Technický list změny 37

Centrum podpory humanitních věd - CARLA

Stavební práce spojovacího krčku mezi budovami A a B1

ZMĚNOVÝ LIST – Centrum podpory humanitních věd - CARLA

Příloha ke ZL 37

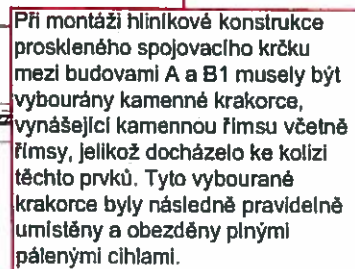
* ZVRAŽIT ~~REZÁNÍ~~ NEBO PŘEZDĚNÍ → • PŘEBĚHAT • VYTAHNOUŠ KÁMEN • DRAŽIT

→ POUKROVENEŽI, TX-T VIZ ZÁPIS V ST. DENNÍK

FOTODOKUMENTACE KE ZMĚNOVÉMU LISTU č. 37 – Stavební práce u spojovacího krčku mezi A a B1

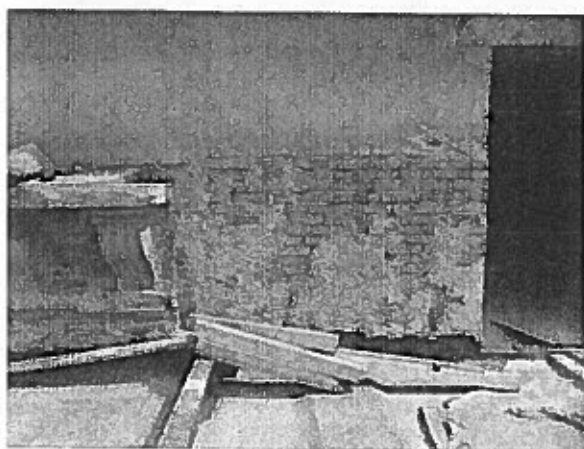
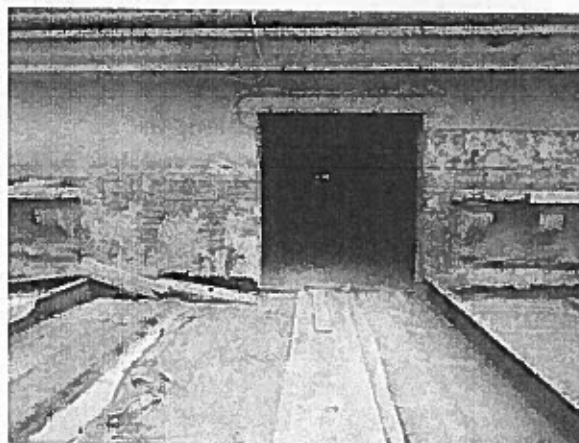
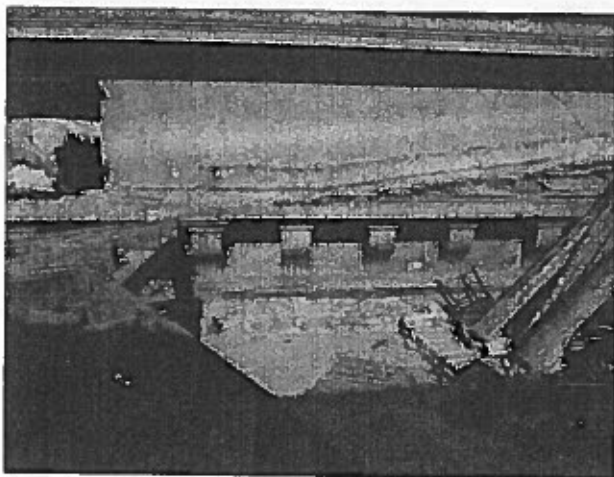
Při realizaci stavebních prací na spojovacím krčku ve 4.NP mezi budovami A a B1 byla zjištěna na východní straně (stěna budovy A), že římsa je tvořena vykonzolováním kamenných bloků.

Tyto kamenné bloky byly v průběhu nástavby 4.NP při předešlé rekonstrukci nadezděné zdivem z plných cihel. V místě kolize nové prosklené konstrukce spojovacího krčku s římsou, měla být římsa ubouraná. V případě kamenných bloků a krakorců, které je vynášejí, to není možné z důvodu možnosti narušení nosného zdiva nad kamennými bloky. Toto zdivo vynáší konstrukci krovu střech objektů A a B1. V místě plánovaného ubourání římsy je nutné tyto kamenné bloky vyndat a nahradit nosným zdivem bez vykonzolování dle přilehlé nosné stěny.

Tyto návaznosti bylo možné zjistit až po odkrytí staré střechy spojovacího krčku a oklepání omítek objektů A a B1. Do započetí rekonstrukce toto zakrývala stará pultová střecha spojovacího krčku, která byla vybudována při některé z předešlých rekonstrukcí a nešetrně poškodila původní římsy objektů A a B1, kdy tyto objekty původně stály samostatně.

Problém porušené římsy objektu B1, je třeba řešit i doplněním chybějící části římsy v místě staré střechy spojovacího krčku.
